Oggetto: [ID VIP 9919] Istanza per il rilascio del procedimento di Valutazione di Impatto Ambientale ai sensi dell’art. 23 del D. Lgs. 152/2006 relativa al progetto per la costruzione ed esercizio di un impianto di produzione di energia elettrica da fonte rinnovabile eolica, costituito da 20 aerogeneratori di potenza unitaria pari a 6,6 MW, per una potenza complessiva di 132 MW, da realizzarsi nei Comuni di Laterza (TA) e Castellaneta (TA), e delle relative opere di connessione alla Rete di Trasmissione Nazionale.

Riscontro alle osservazioni prot. n. 23580/2023 del Comune di Castellaneta.

Tav.f.4
 Previsioni strutturali (PUG/S)
**Carta delle invarianti strutturali paesistico-ambientali:
 vulnerabilità e rischio idraulico e geomorfologico**
 scala 1:25.000

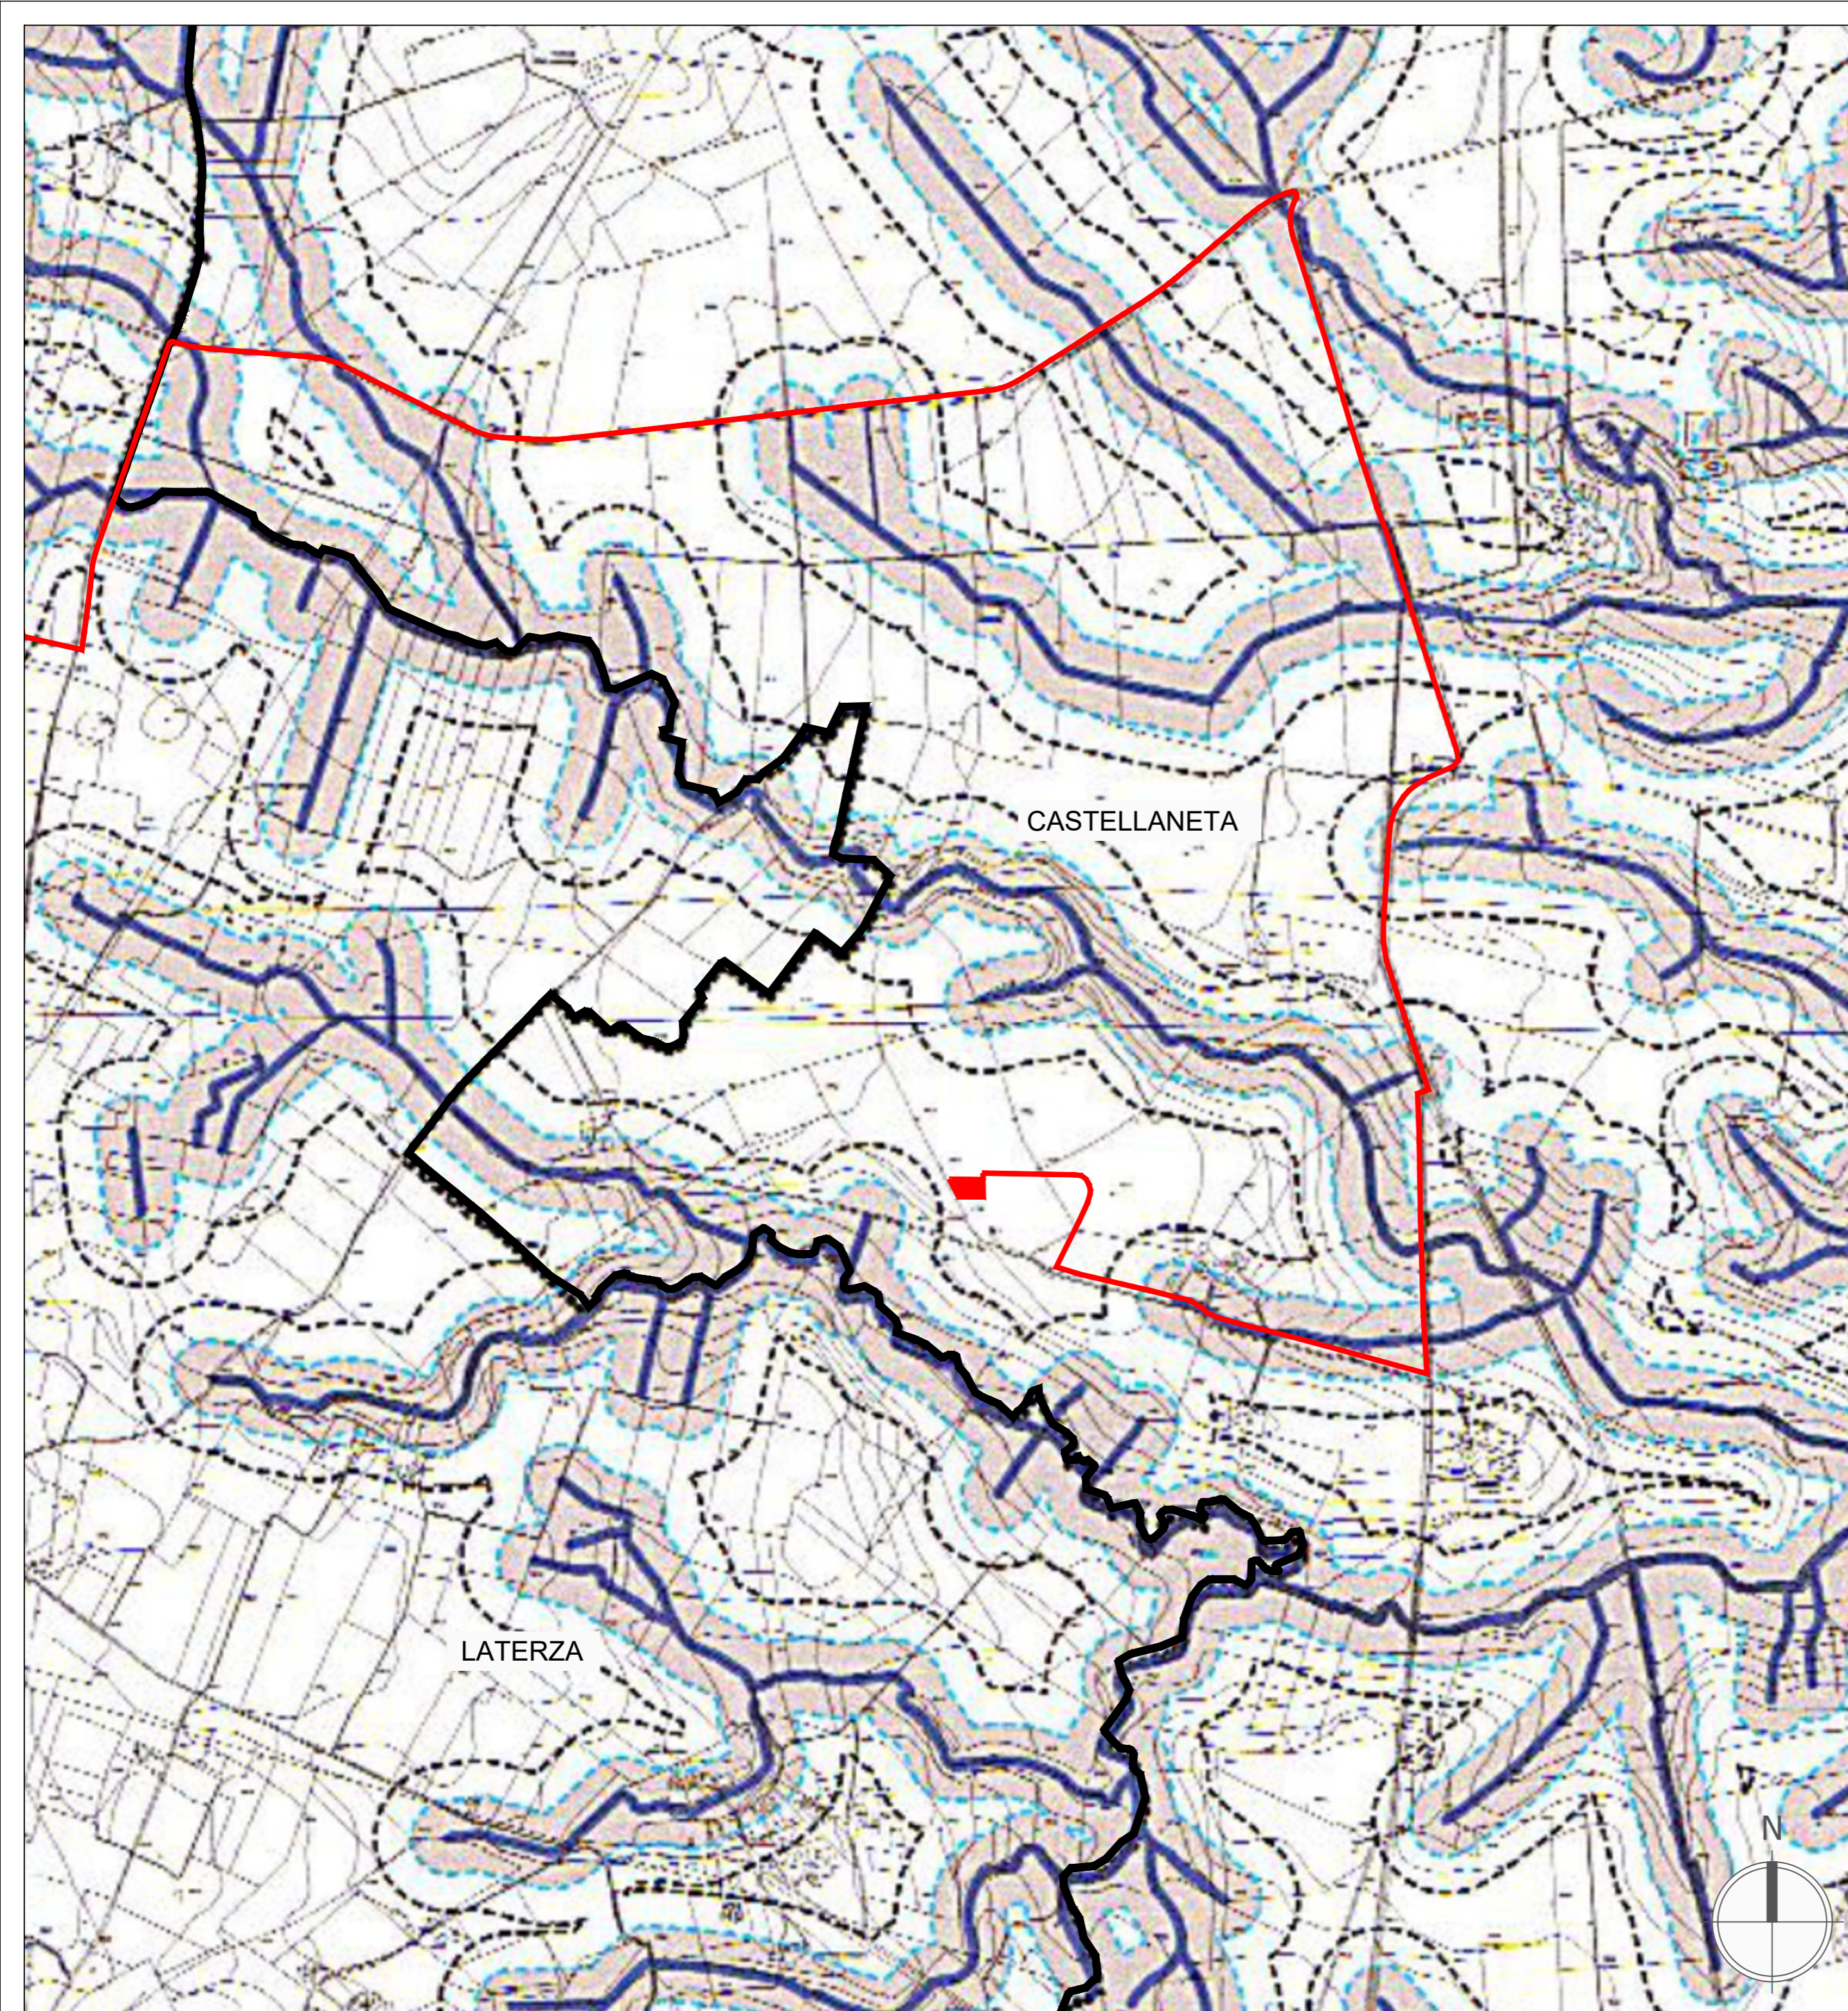
- iii. l'area è inoltre parzialmente interessata dai seguenti vincoli: SIG.uc.vi "*Aree soggette a vincolo idrogeologico*" (art. 16.6/S NTA), IS.PAI.ca "*Invariante strutturale dell'assetto idrologico: corso d'acqua*" (art. 22.1/S NTA), SEA.uc.fa "*Prati e pascoli naturali – formazioni arbustive in evoluzione naturale*" (art. 18.4/S) e SAC.UC.ar "*Area di rispetto delle componenti culturali e insediative*" (art. 20.6 NTA);da qui l'interferenza del Progetto con le previsioni del PUG e la richiesta di aggiornare la proposta alla luce delle prescrizioni previste per dette aree.

Dalla sovrapposizione tra il Progetto e l'elaborato F.4 del PUG emerge la riferita interferenza (cfr. Allegato 4 – Stralcio Tavola F.4 del PUG di Castellaneta con sovrapposizione progetto).

Ebbene, come evidenziato in corso di accertamento della compatibilità del Progetto al Piano di Assetto Idrogeologico (rif. SIA, elab. AM01 par. 3.6.2.1), gli impianti di produzione di energia elettrica da fonti rinnovabili, tra i quali sono compresi gli impianti eolici, sono **opere di pubblica utilità** ai sensi del già richiamato D. Lgs. n. 387 del 29 dicembre 2003 ("*Attuazione della direttiva 2001/77/CE relativa alla promozione dell'energia elettrica prodotta da fonti energetiche rinnovabili nel mercato interno dell'elettricità*") e, pertanto, sono espressamente consentiti anche in aree classificate come *Alvei fluviali in modellamento attivo ed aree golenali*, ai sensi dell'art. 6 delle NTA del PAI, purché coerenti con gli obiettivi del Piano stesso. Lo Studio di compatibilità idrologica e idraulica (rif. elab. PR06.1) è stato dunque organizzato secondo l'analisi e la valutazione della compatibilità idraulica delle aree oggetto di autorizzazione, in funzione della specificità delle opere a farsi e della loro localizzazione.

Le direttive sopra richiamate sono nondimeno coerenti con le NTA del PUG del Comune di Castellaneta, che all'art. 22.1 c. 4 individua tra gli interventi ammissibili "*l'ampliamento e la ristrutturazione delle infrastrutture pubbliche o di interesse pubblico esistenti, comprensive dei relativi manufatti di servizio, riferite a servizi essenziali e non delocalizzabili, nonché la realizzazione di nuove infrastrutture pubbliche e di interesse pubblico, comprensive dei relativi manufatti di servizio, parimenti essenziali e non diversamente localizzabili, purché risultino coerenti con gli obiettivi del presente Piano e con la pianificazione degli interventi di mitigazione. Il progetto preliminare di nuovi interventi infrastrutturali, che deve contenere tutti gli elementi atti a dimostrare il possesso delle caratteristiche sopra indicate anche nelle diverse soluzioni presentate, è sottoposto al parere vincolante dell'Autorità di Bacino*".

Tav. F.3
 Previsioni Strutturali (PUG/S)
Carta delle invarianti paesistico-ambientali:
Struttura antropica e storico-culturale
 scala 1:25.000

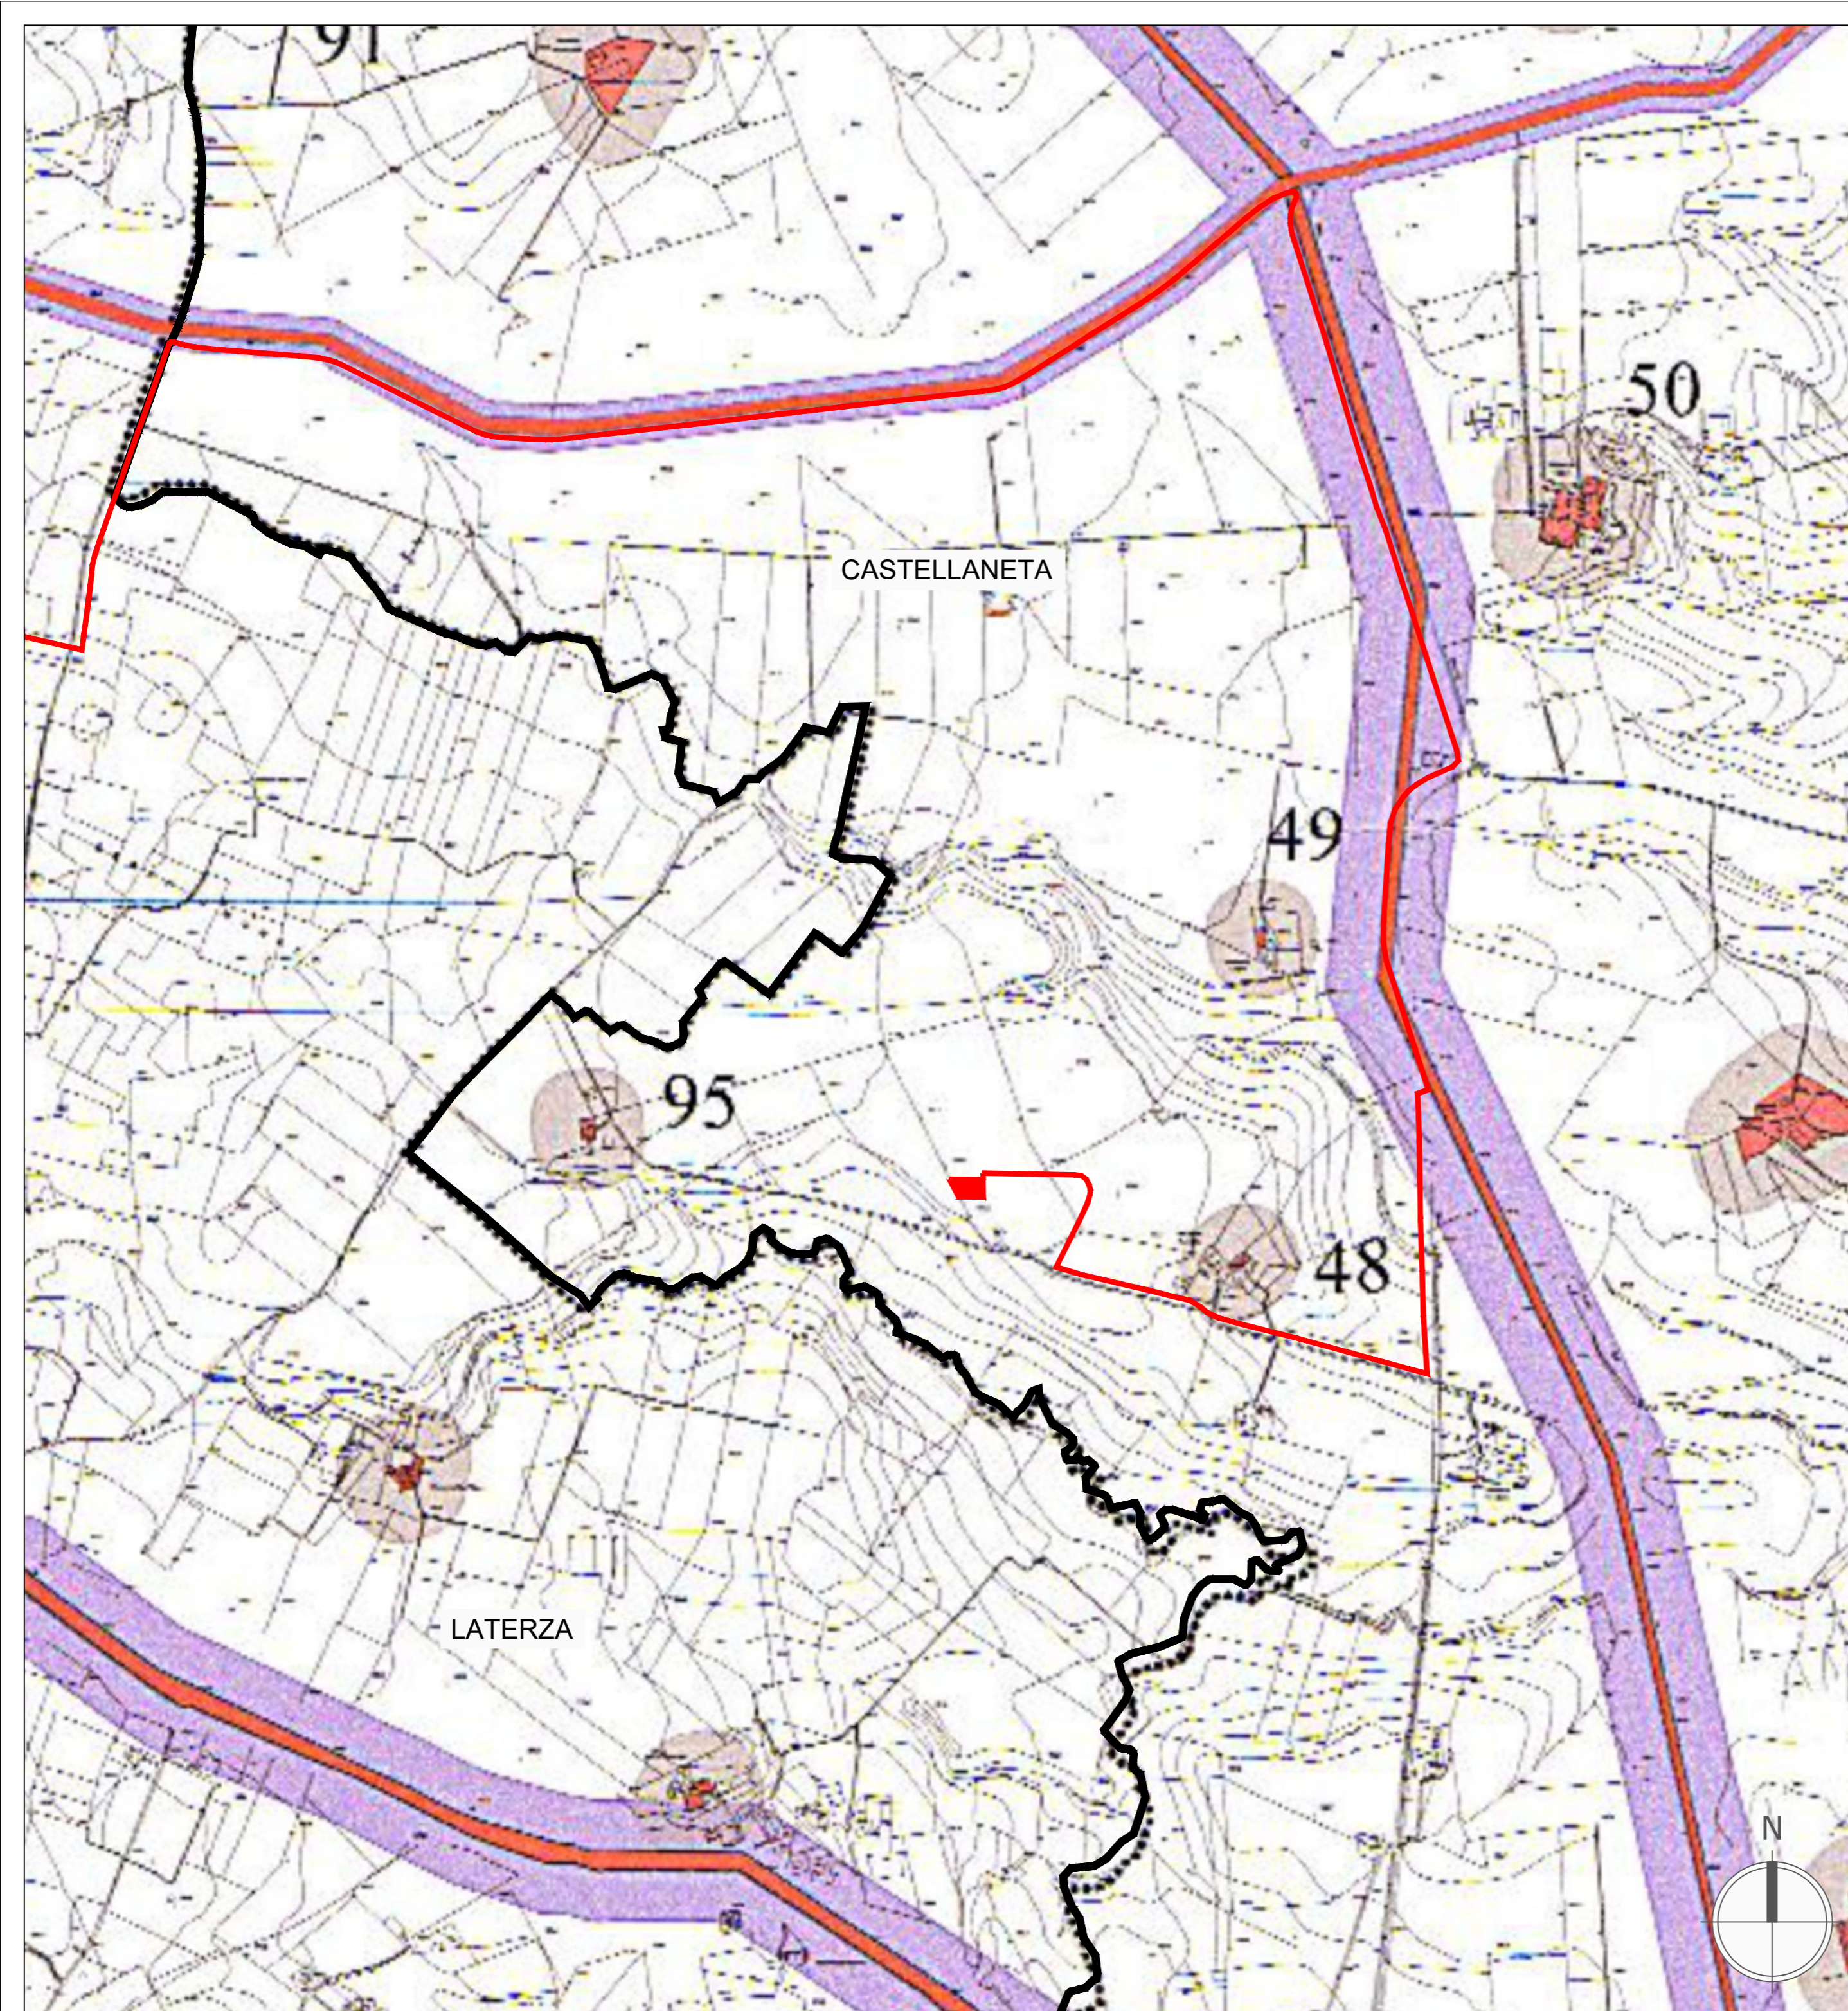
- **Sulla interferenza del Progetto con il vincolo SAC.UC.ar "Area di rispetto delle componenti culturali e insediative".**

Dalla sovrapposizione tra il Progetto e l'elaborato F.3 del PUG emerge l'interferenza del cavidotto con gli ambiti SAU.UC.si "*Testimonianza della stratificazione insediativa*" e SAU.UC.ar "*Area annessa*" (cfr. Allegato 6 – Stralcio Tavola F.3 del PUG di Castellaneta con sovrapposizione progetto).

Come già segnalato nel(lo) SIA (rif. elab. AM01 par. 3.8.2.1), si tratta dell'interessamento da parte delle opere di connessione interrate di siti di interesse storico-culturale, più precisamente aree appartenenti alla rete dei Tratturi: "Regio Tratturello Martinese" e "Regio Tratturello alle Murge".

Al riguardo basti ribadire quanto già esposto al punto precedente in merito alla prescritta procedura di accertamento di compatibilità paesaggistica di cui all'art. 91 delle NTA del PPTR, articolo che a sua volta solleva dalla procedura "*il collocamento entro terra di tubazioni di reti infrastrutturali, con ripristino dello stato dei luoghi e senza opere edilizie fuori terra*" (rif. art. 91 c. 12 p.1).

Si rimarca in ultimo anche quanto stabilito in merito dalle NdA del PUG fin qui analizzato, che definisce ammissibili "*tutti gli impianti a rete se interrati sotto strada esistente ovvero in attraversamento trasversale utilizzando tecniche non invasive che interessino il percorso più breve possibile*" (rif. artt. 20.5/S comma 2 p.a7 e 20.6/S comma 2 p.a7).
